Znak sprawy: RR.271.5.1.2017

Dotyczy: zapytania do treści SIWZ w związku z ogłoszonym przetargiem nieograniczonym na realizację operacji pn. „Urządzenie placów zabaw w miejscowościach Miastko, Radomyśl, Przylesie i Wijewo”.

Wizualizacja zestawu zabawowego zgodnie z załącznikiem nr 21 do SIWZ”

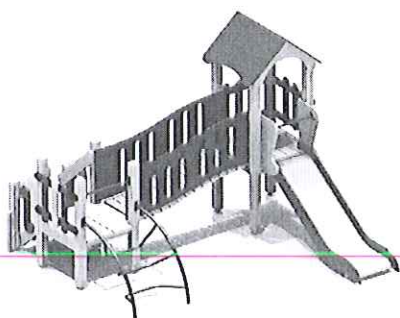
„Prosimy o wyjaśnienie dotyczące zadania pn. ”Urządzenie placów zabaw z miejscowościach Miastko, Radomyśl, Przylesie i Wijewo”, w związku z rozbieżnością w opisie w STWiORB zestawu zabawowego projektowanego na placu zabaw w Wijewie, a jego wizualizacją. Zgodnie z opisem w ST:

Zestaw zabawowy powinien zawierać następujące elementy:

- wieża z dachem i podestem na wysokości do 150 cm;
- wieża bez dachu z podestem na wysokości do 120 cm;
- schody wejściowe na wysokości do 120 cm;
- zjeżdżalnia na wysokości do 150 cm;
- przeplotnia przestrzenna w kształcie rury na wysokości do 120 cm;
- drabinka pozioma i drabinka pionowa;
- rura strażacka ze spiralą z rurek stalowych;
- ścianka wspinaczkowa z liną;

Zamawiający odpowiadając na pytanie informuje, iż w ramach zmiany treści SIWZ dokonano uaktualnienia załącznika nr 9 do SIWZ – Specyfikacja techniczna wykonania i odbioru robót budowlanych – Wijewo.

Zestaw zabawowy powinien zawierać następujące elementy:

- wieża z daszkiem i podestem na wysokości do 90 cm;
- wieża bez daszku na wysokości do 60 cm;
- schody wejściowe na wysokości do 60 cm; pokryte warstwą antypoślizgową;
- zjeżdżalnia na wysokości do 90 cm;
- drabinka wejściowa w kształcie łuku na wysokości do 60 cm;
- balkonik ozdobny;
- mostek pochyły (fala) na wysokości 60 cm i 90 cm.
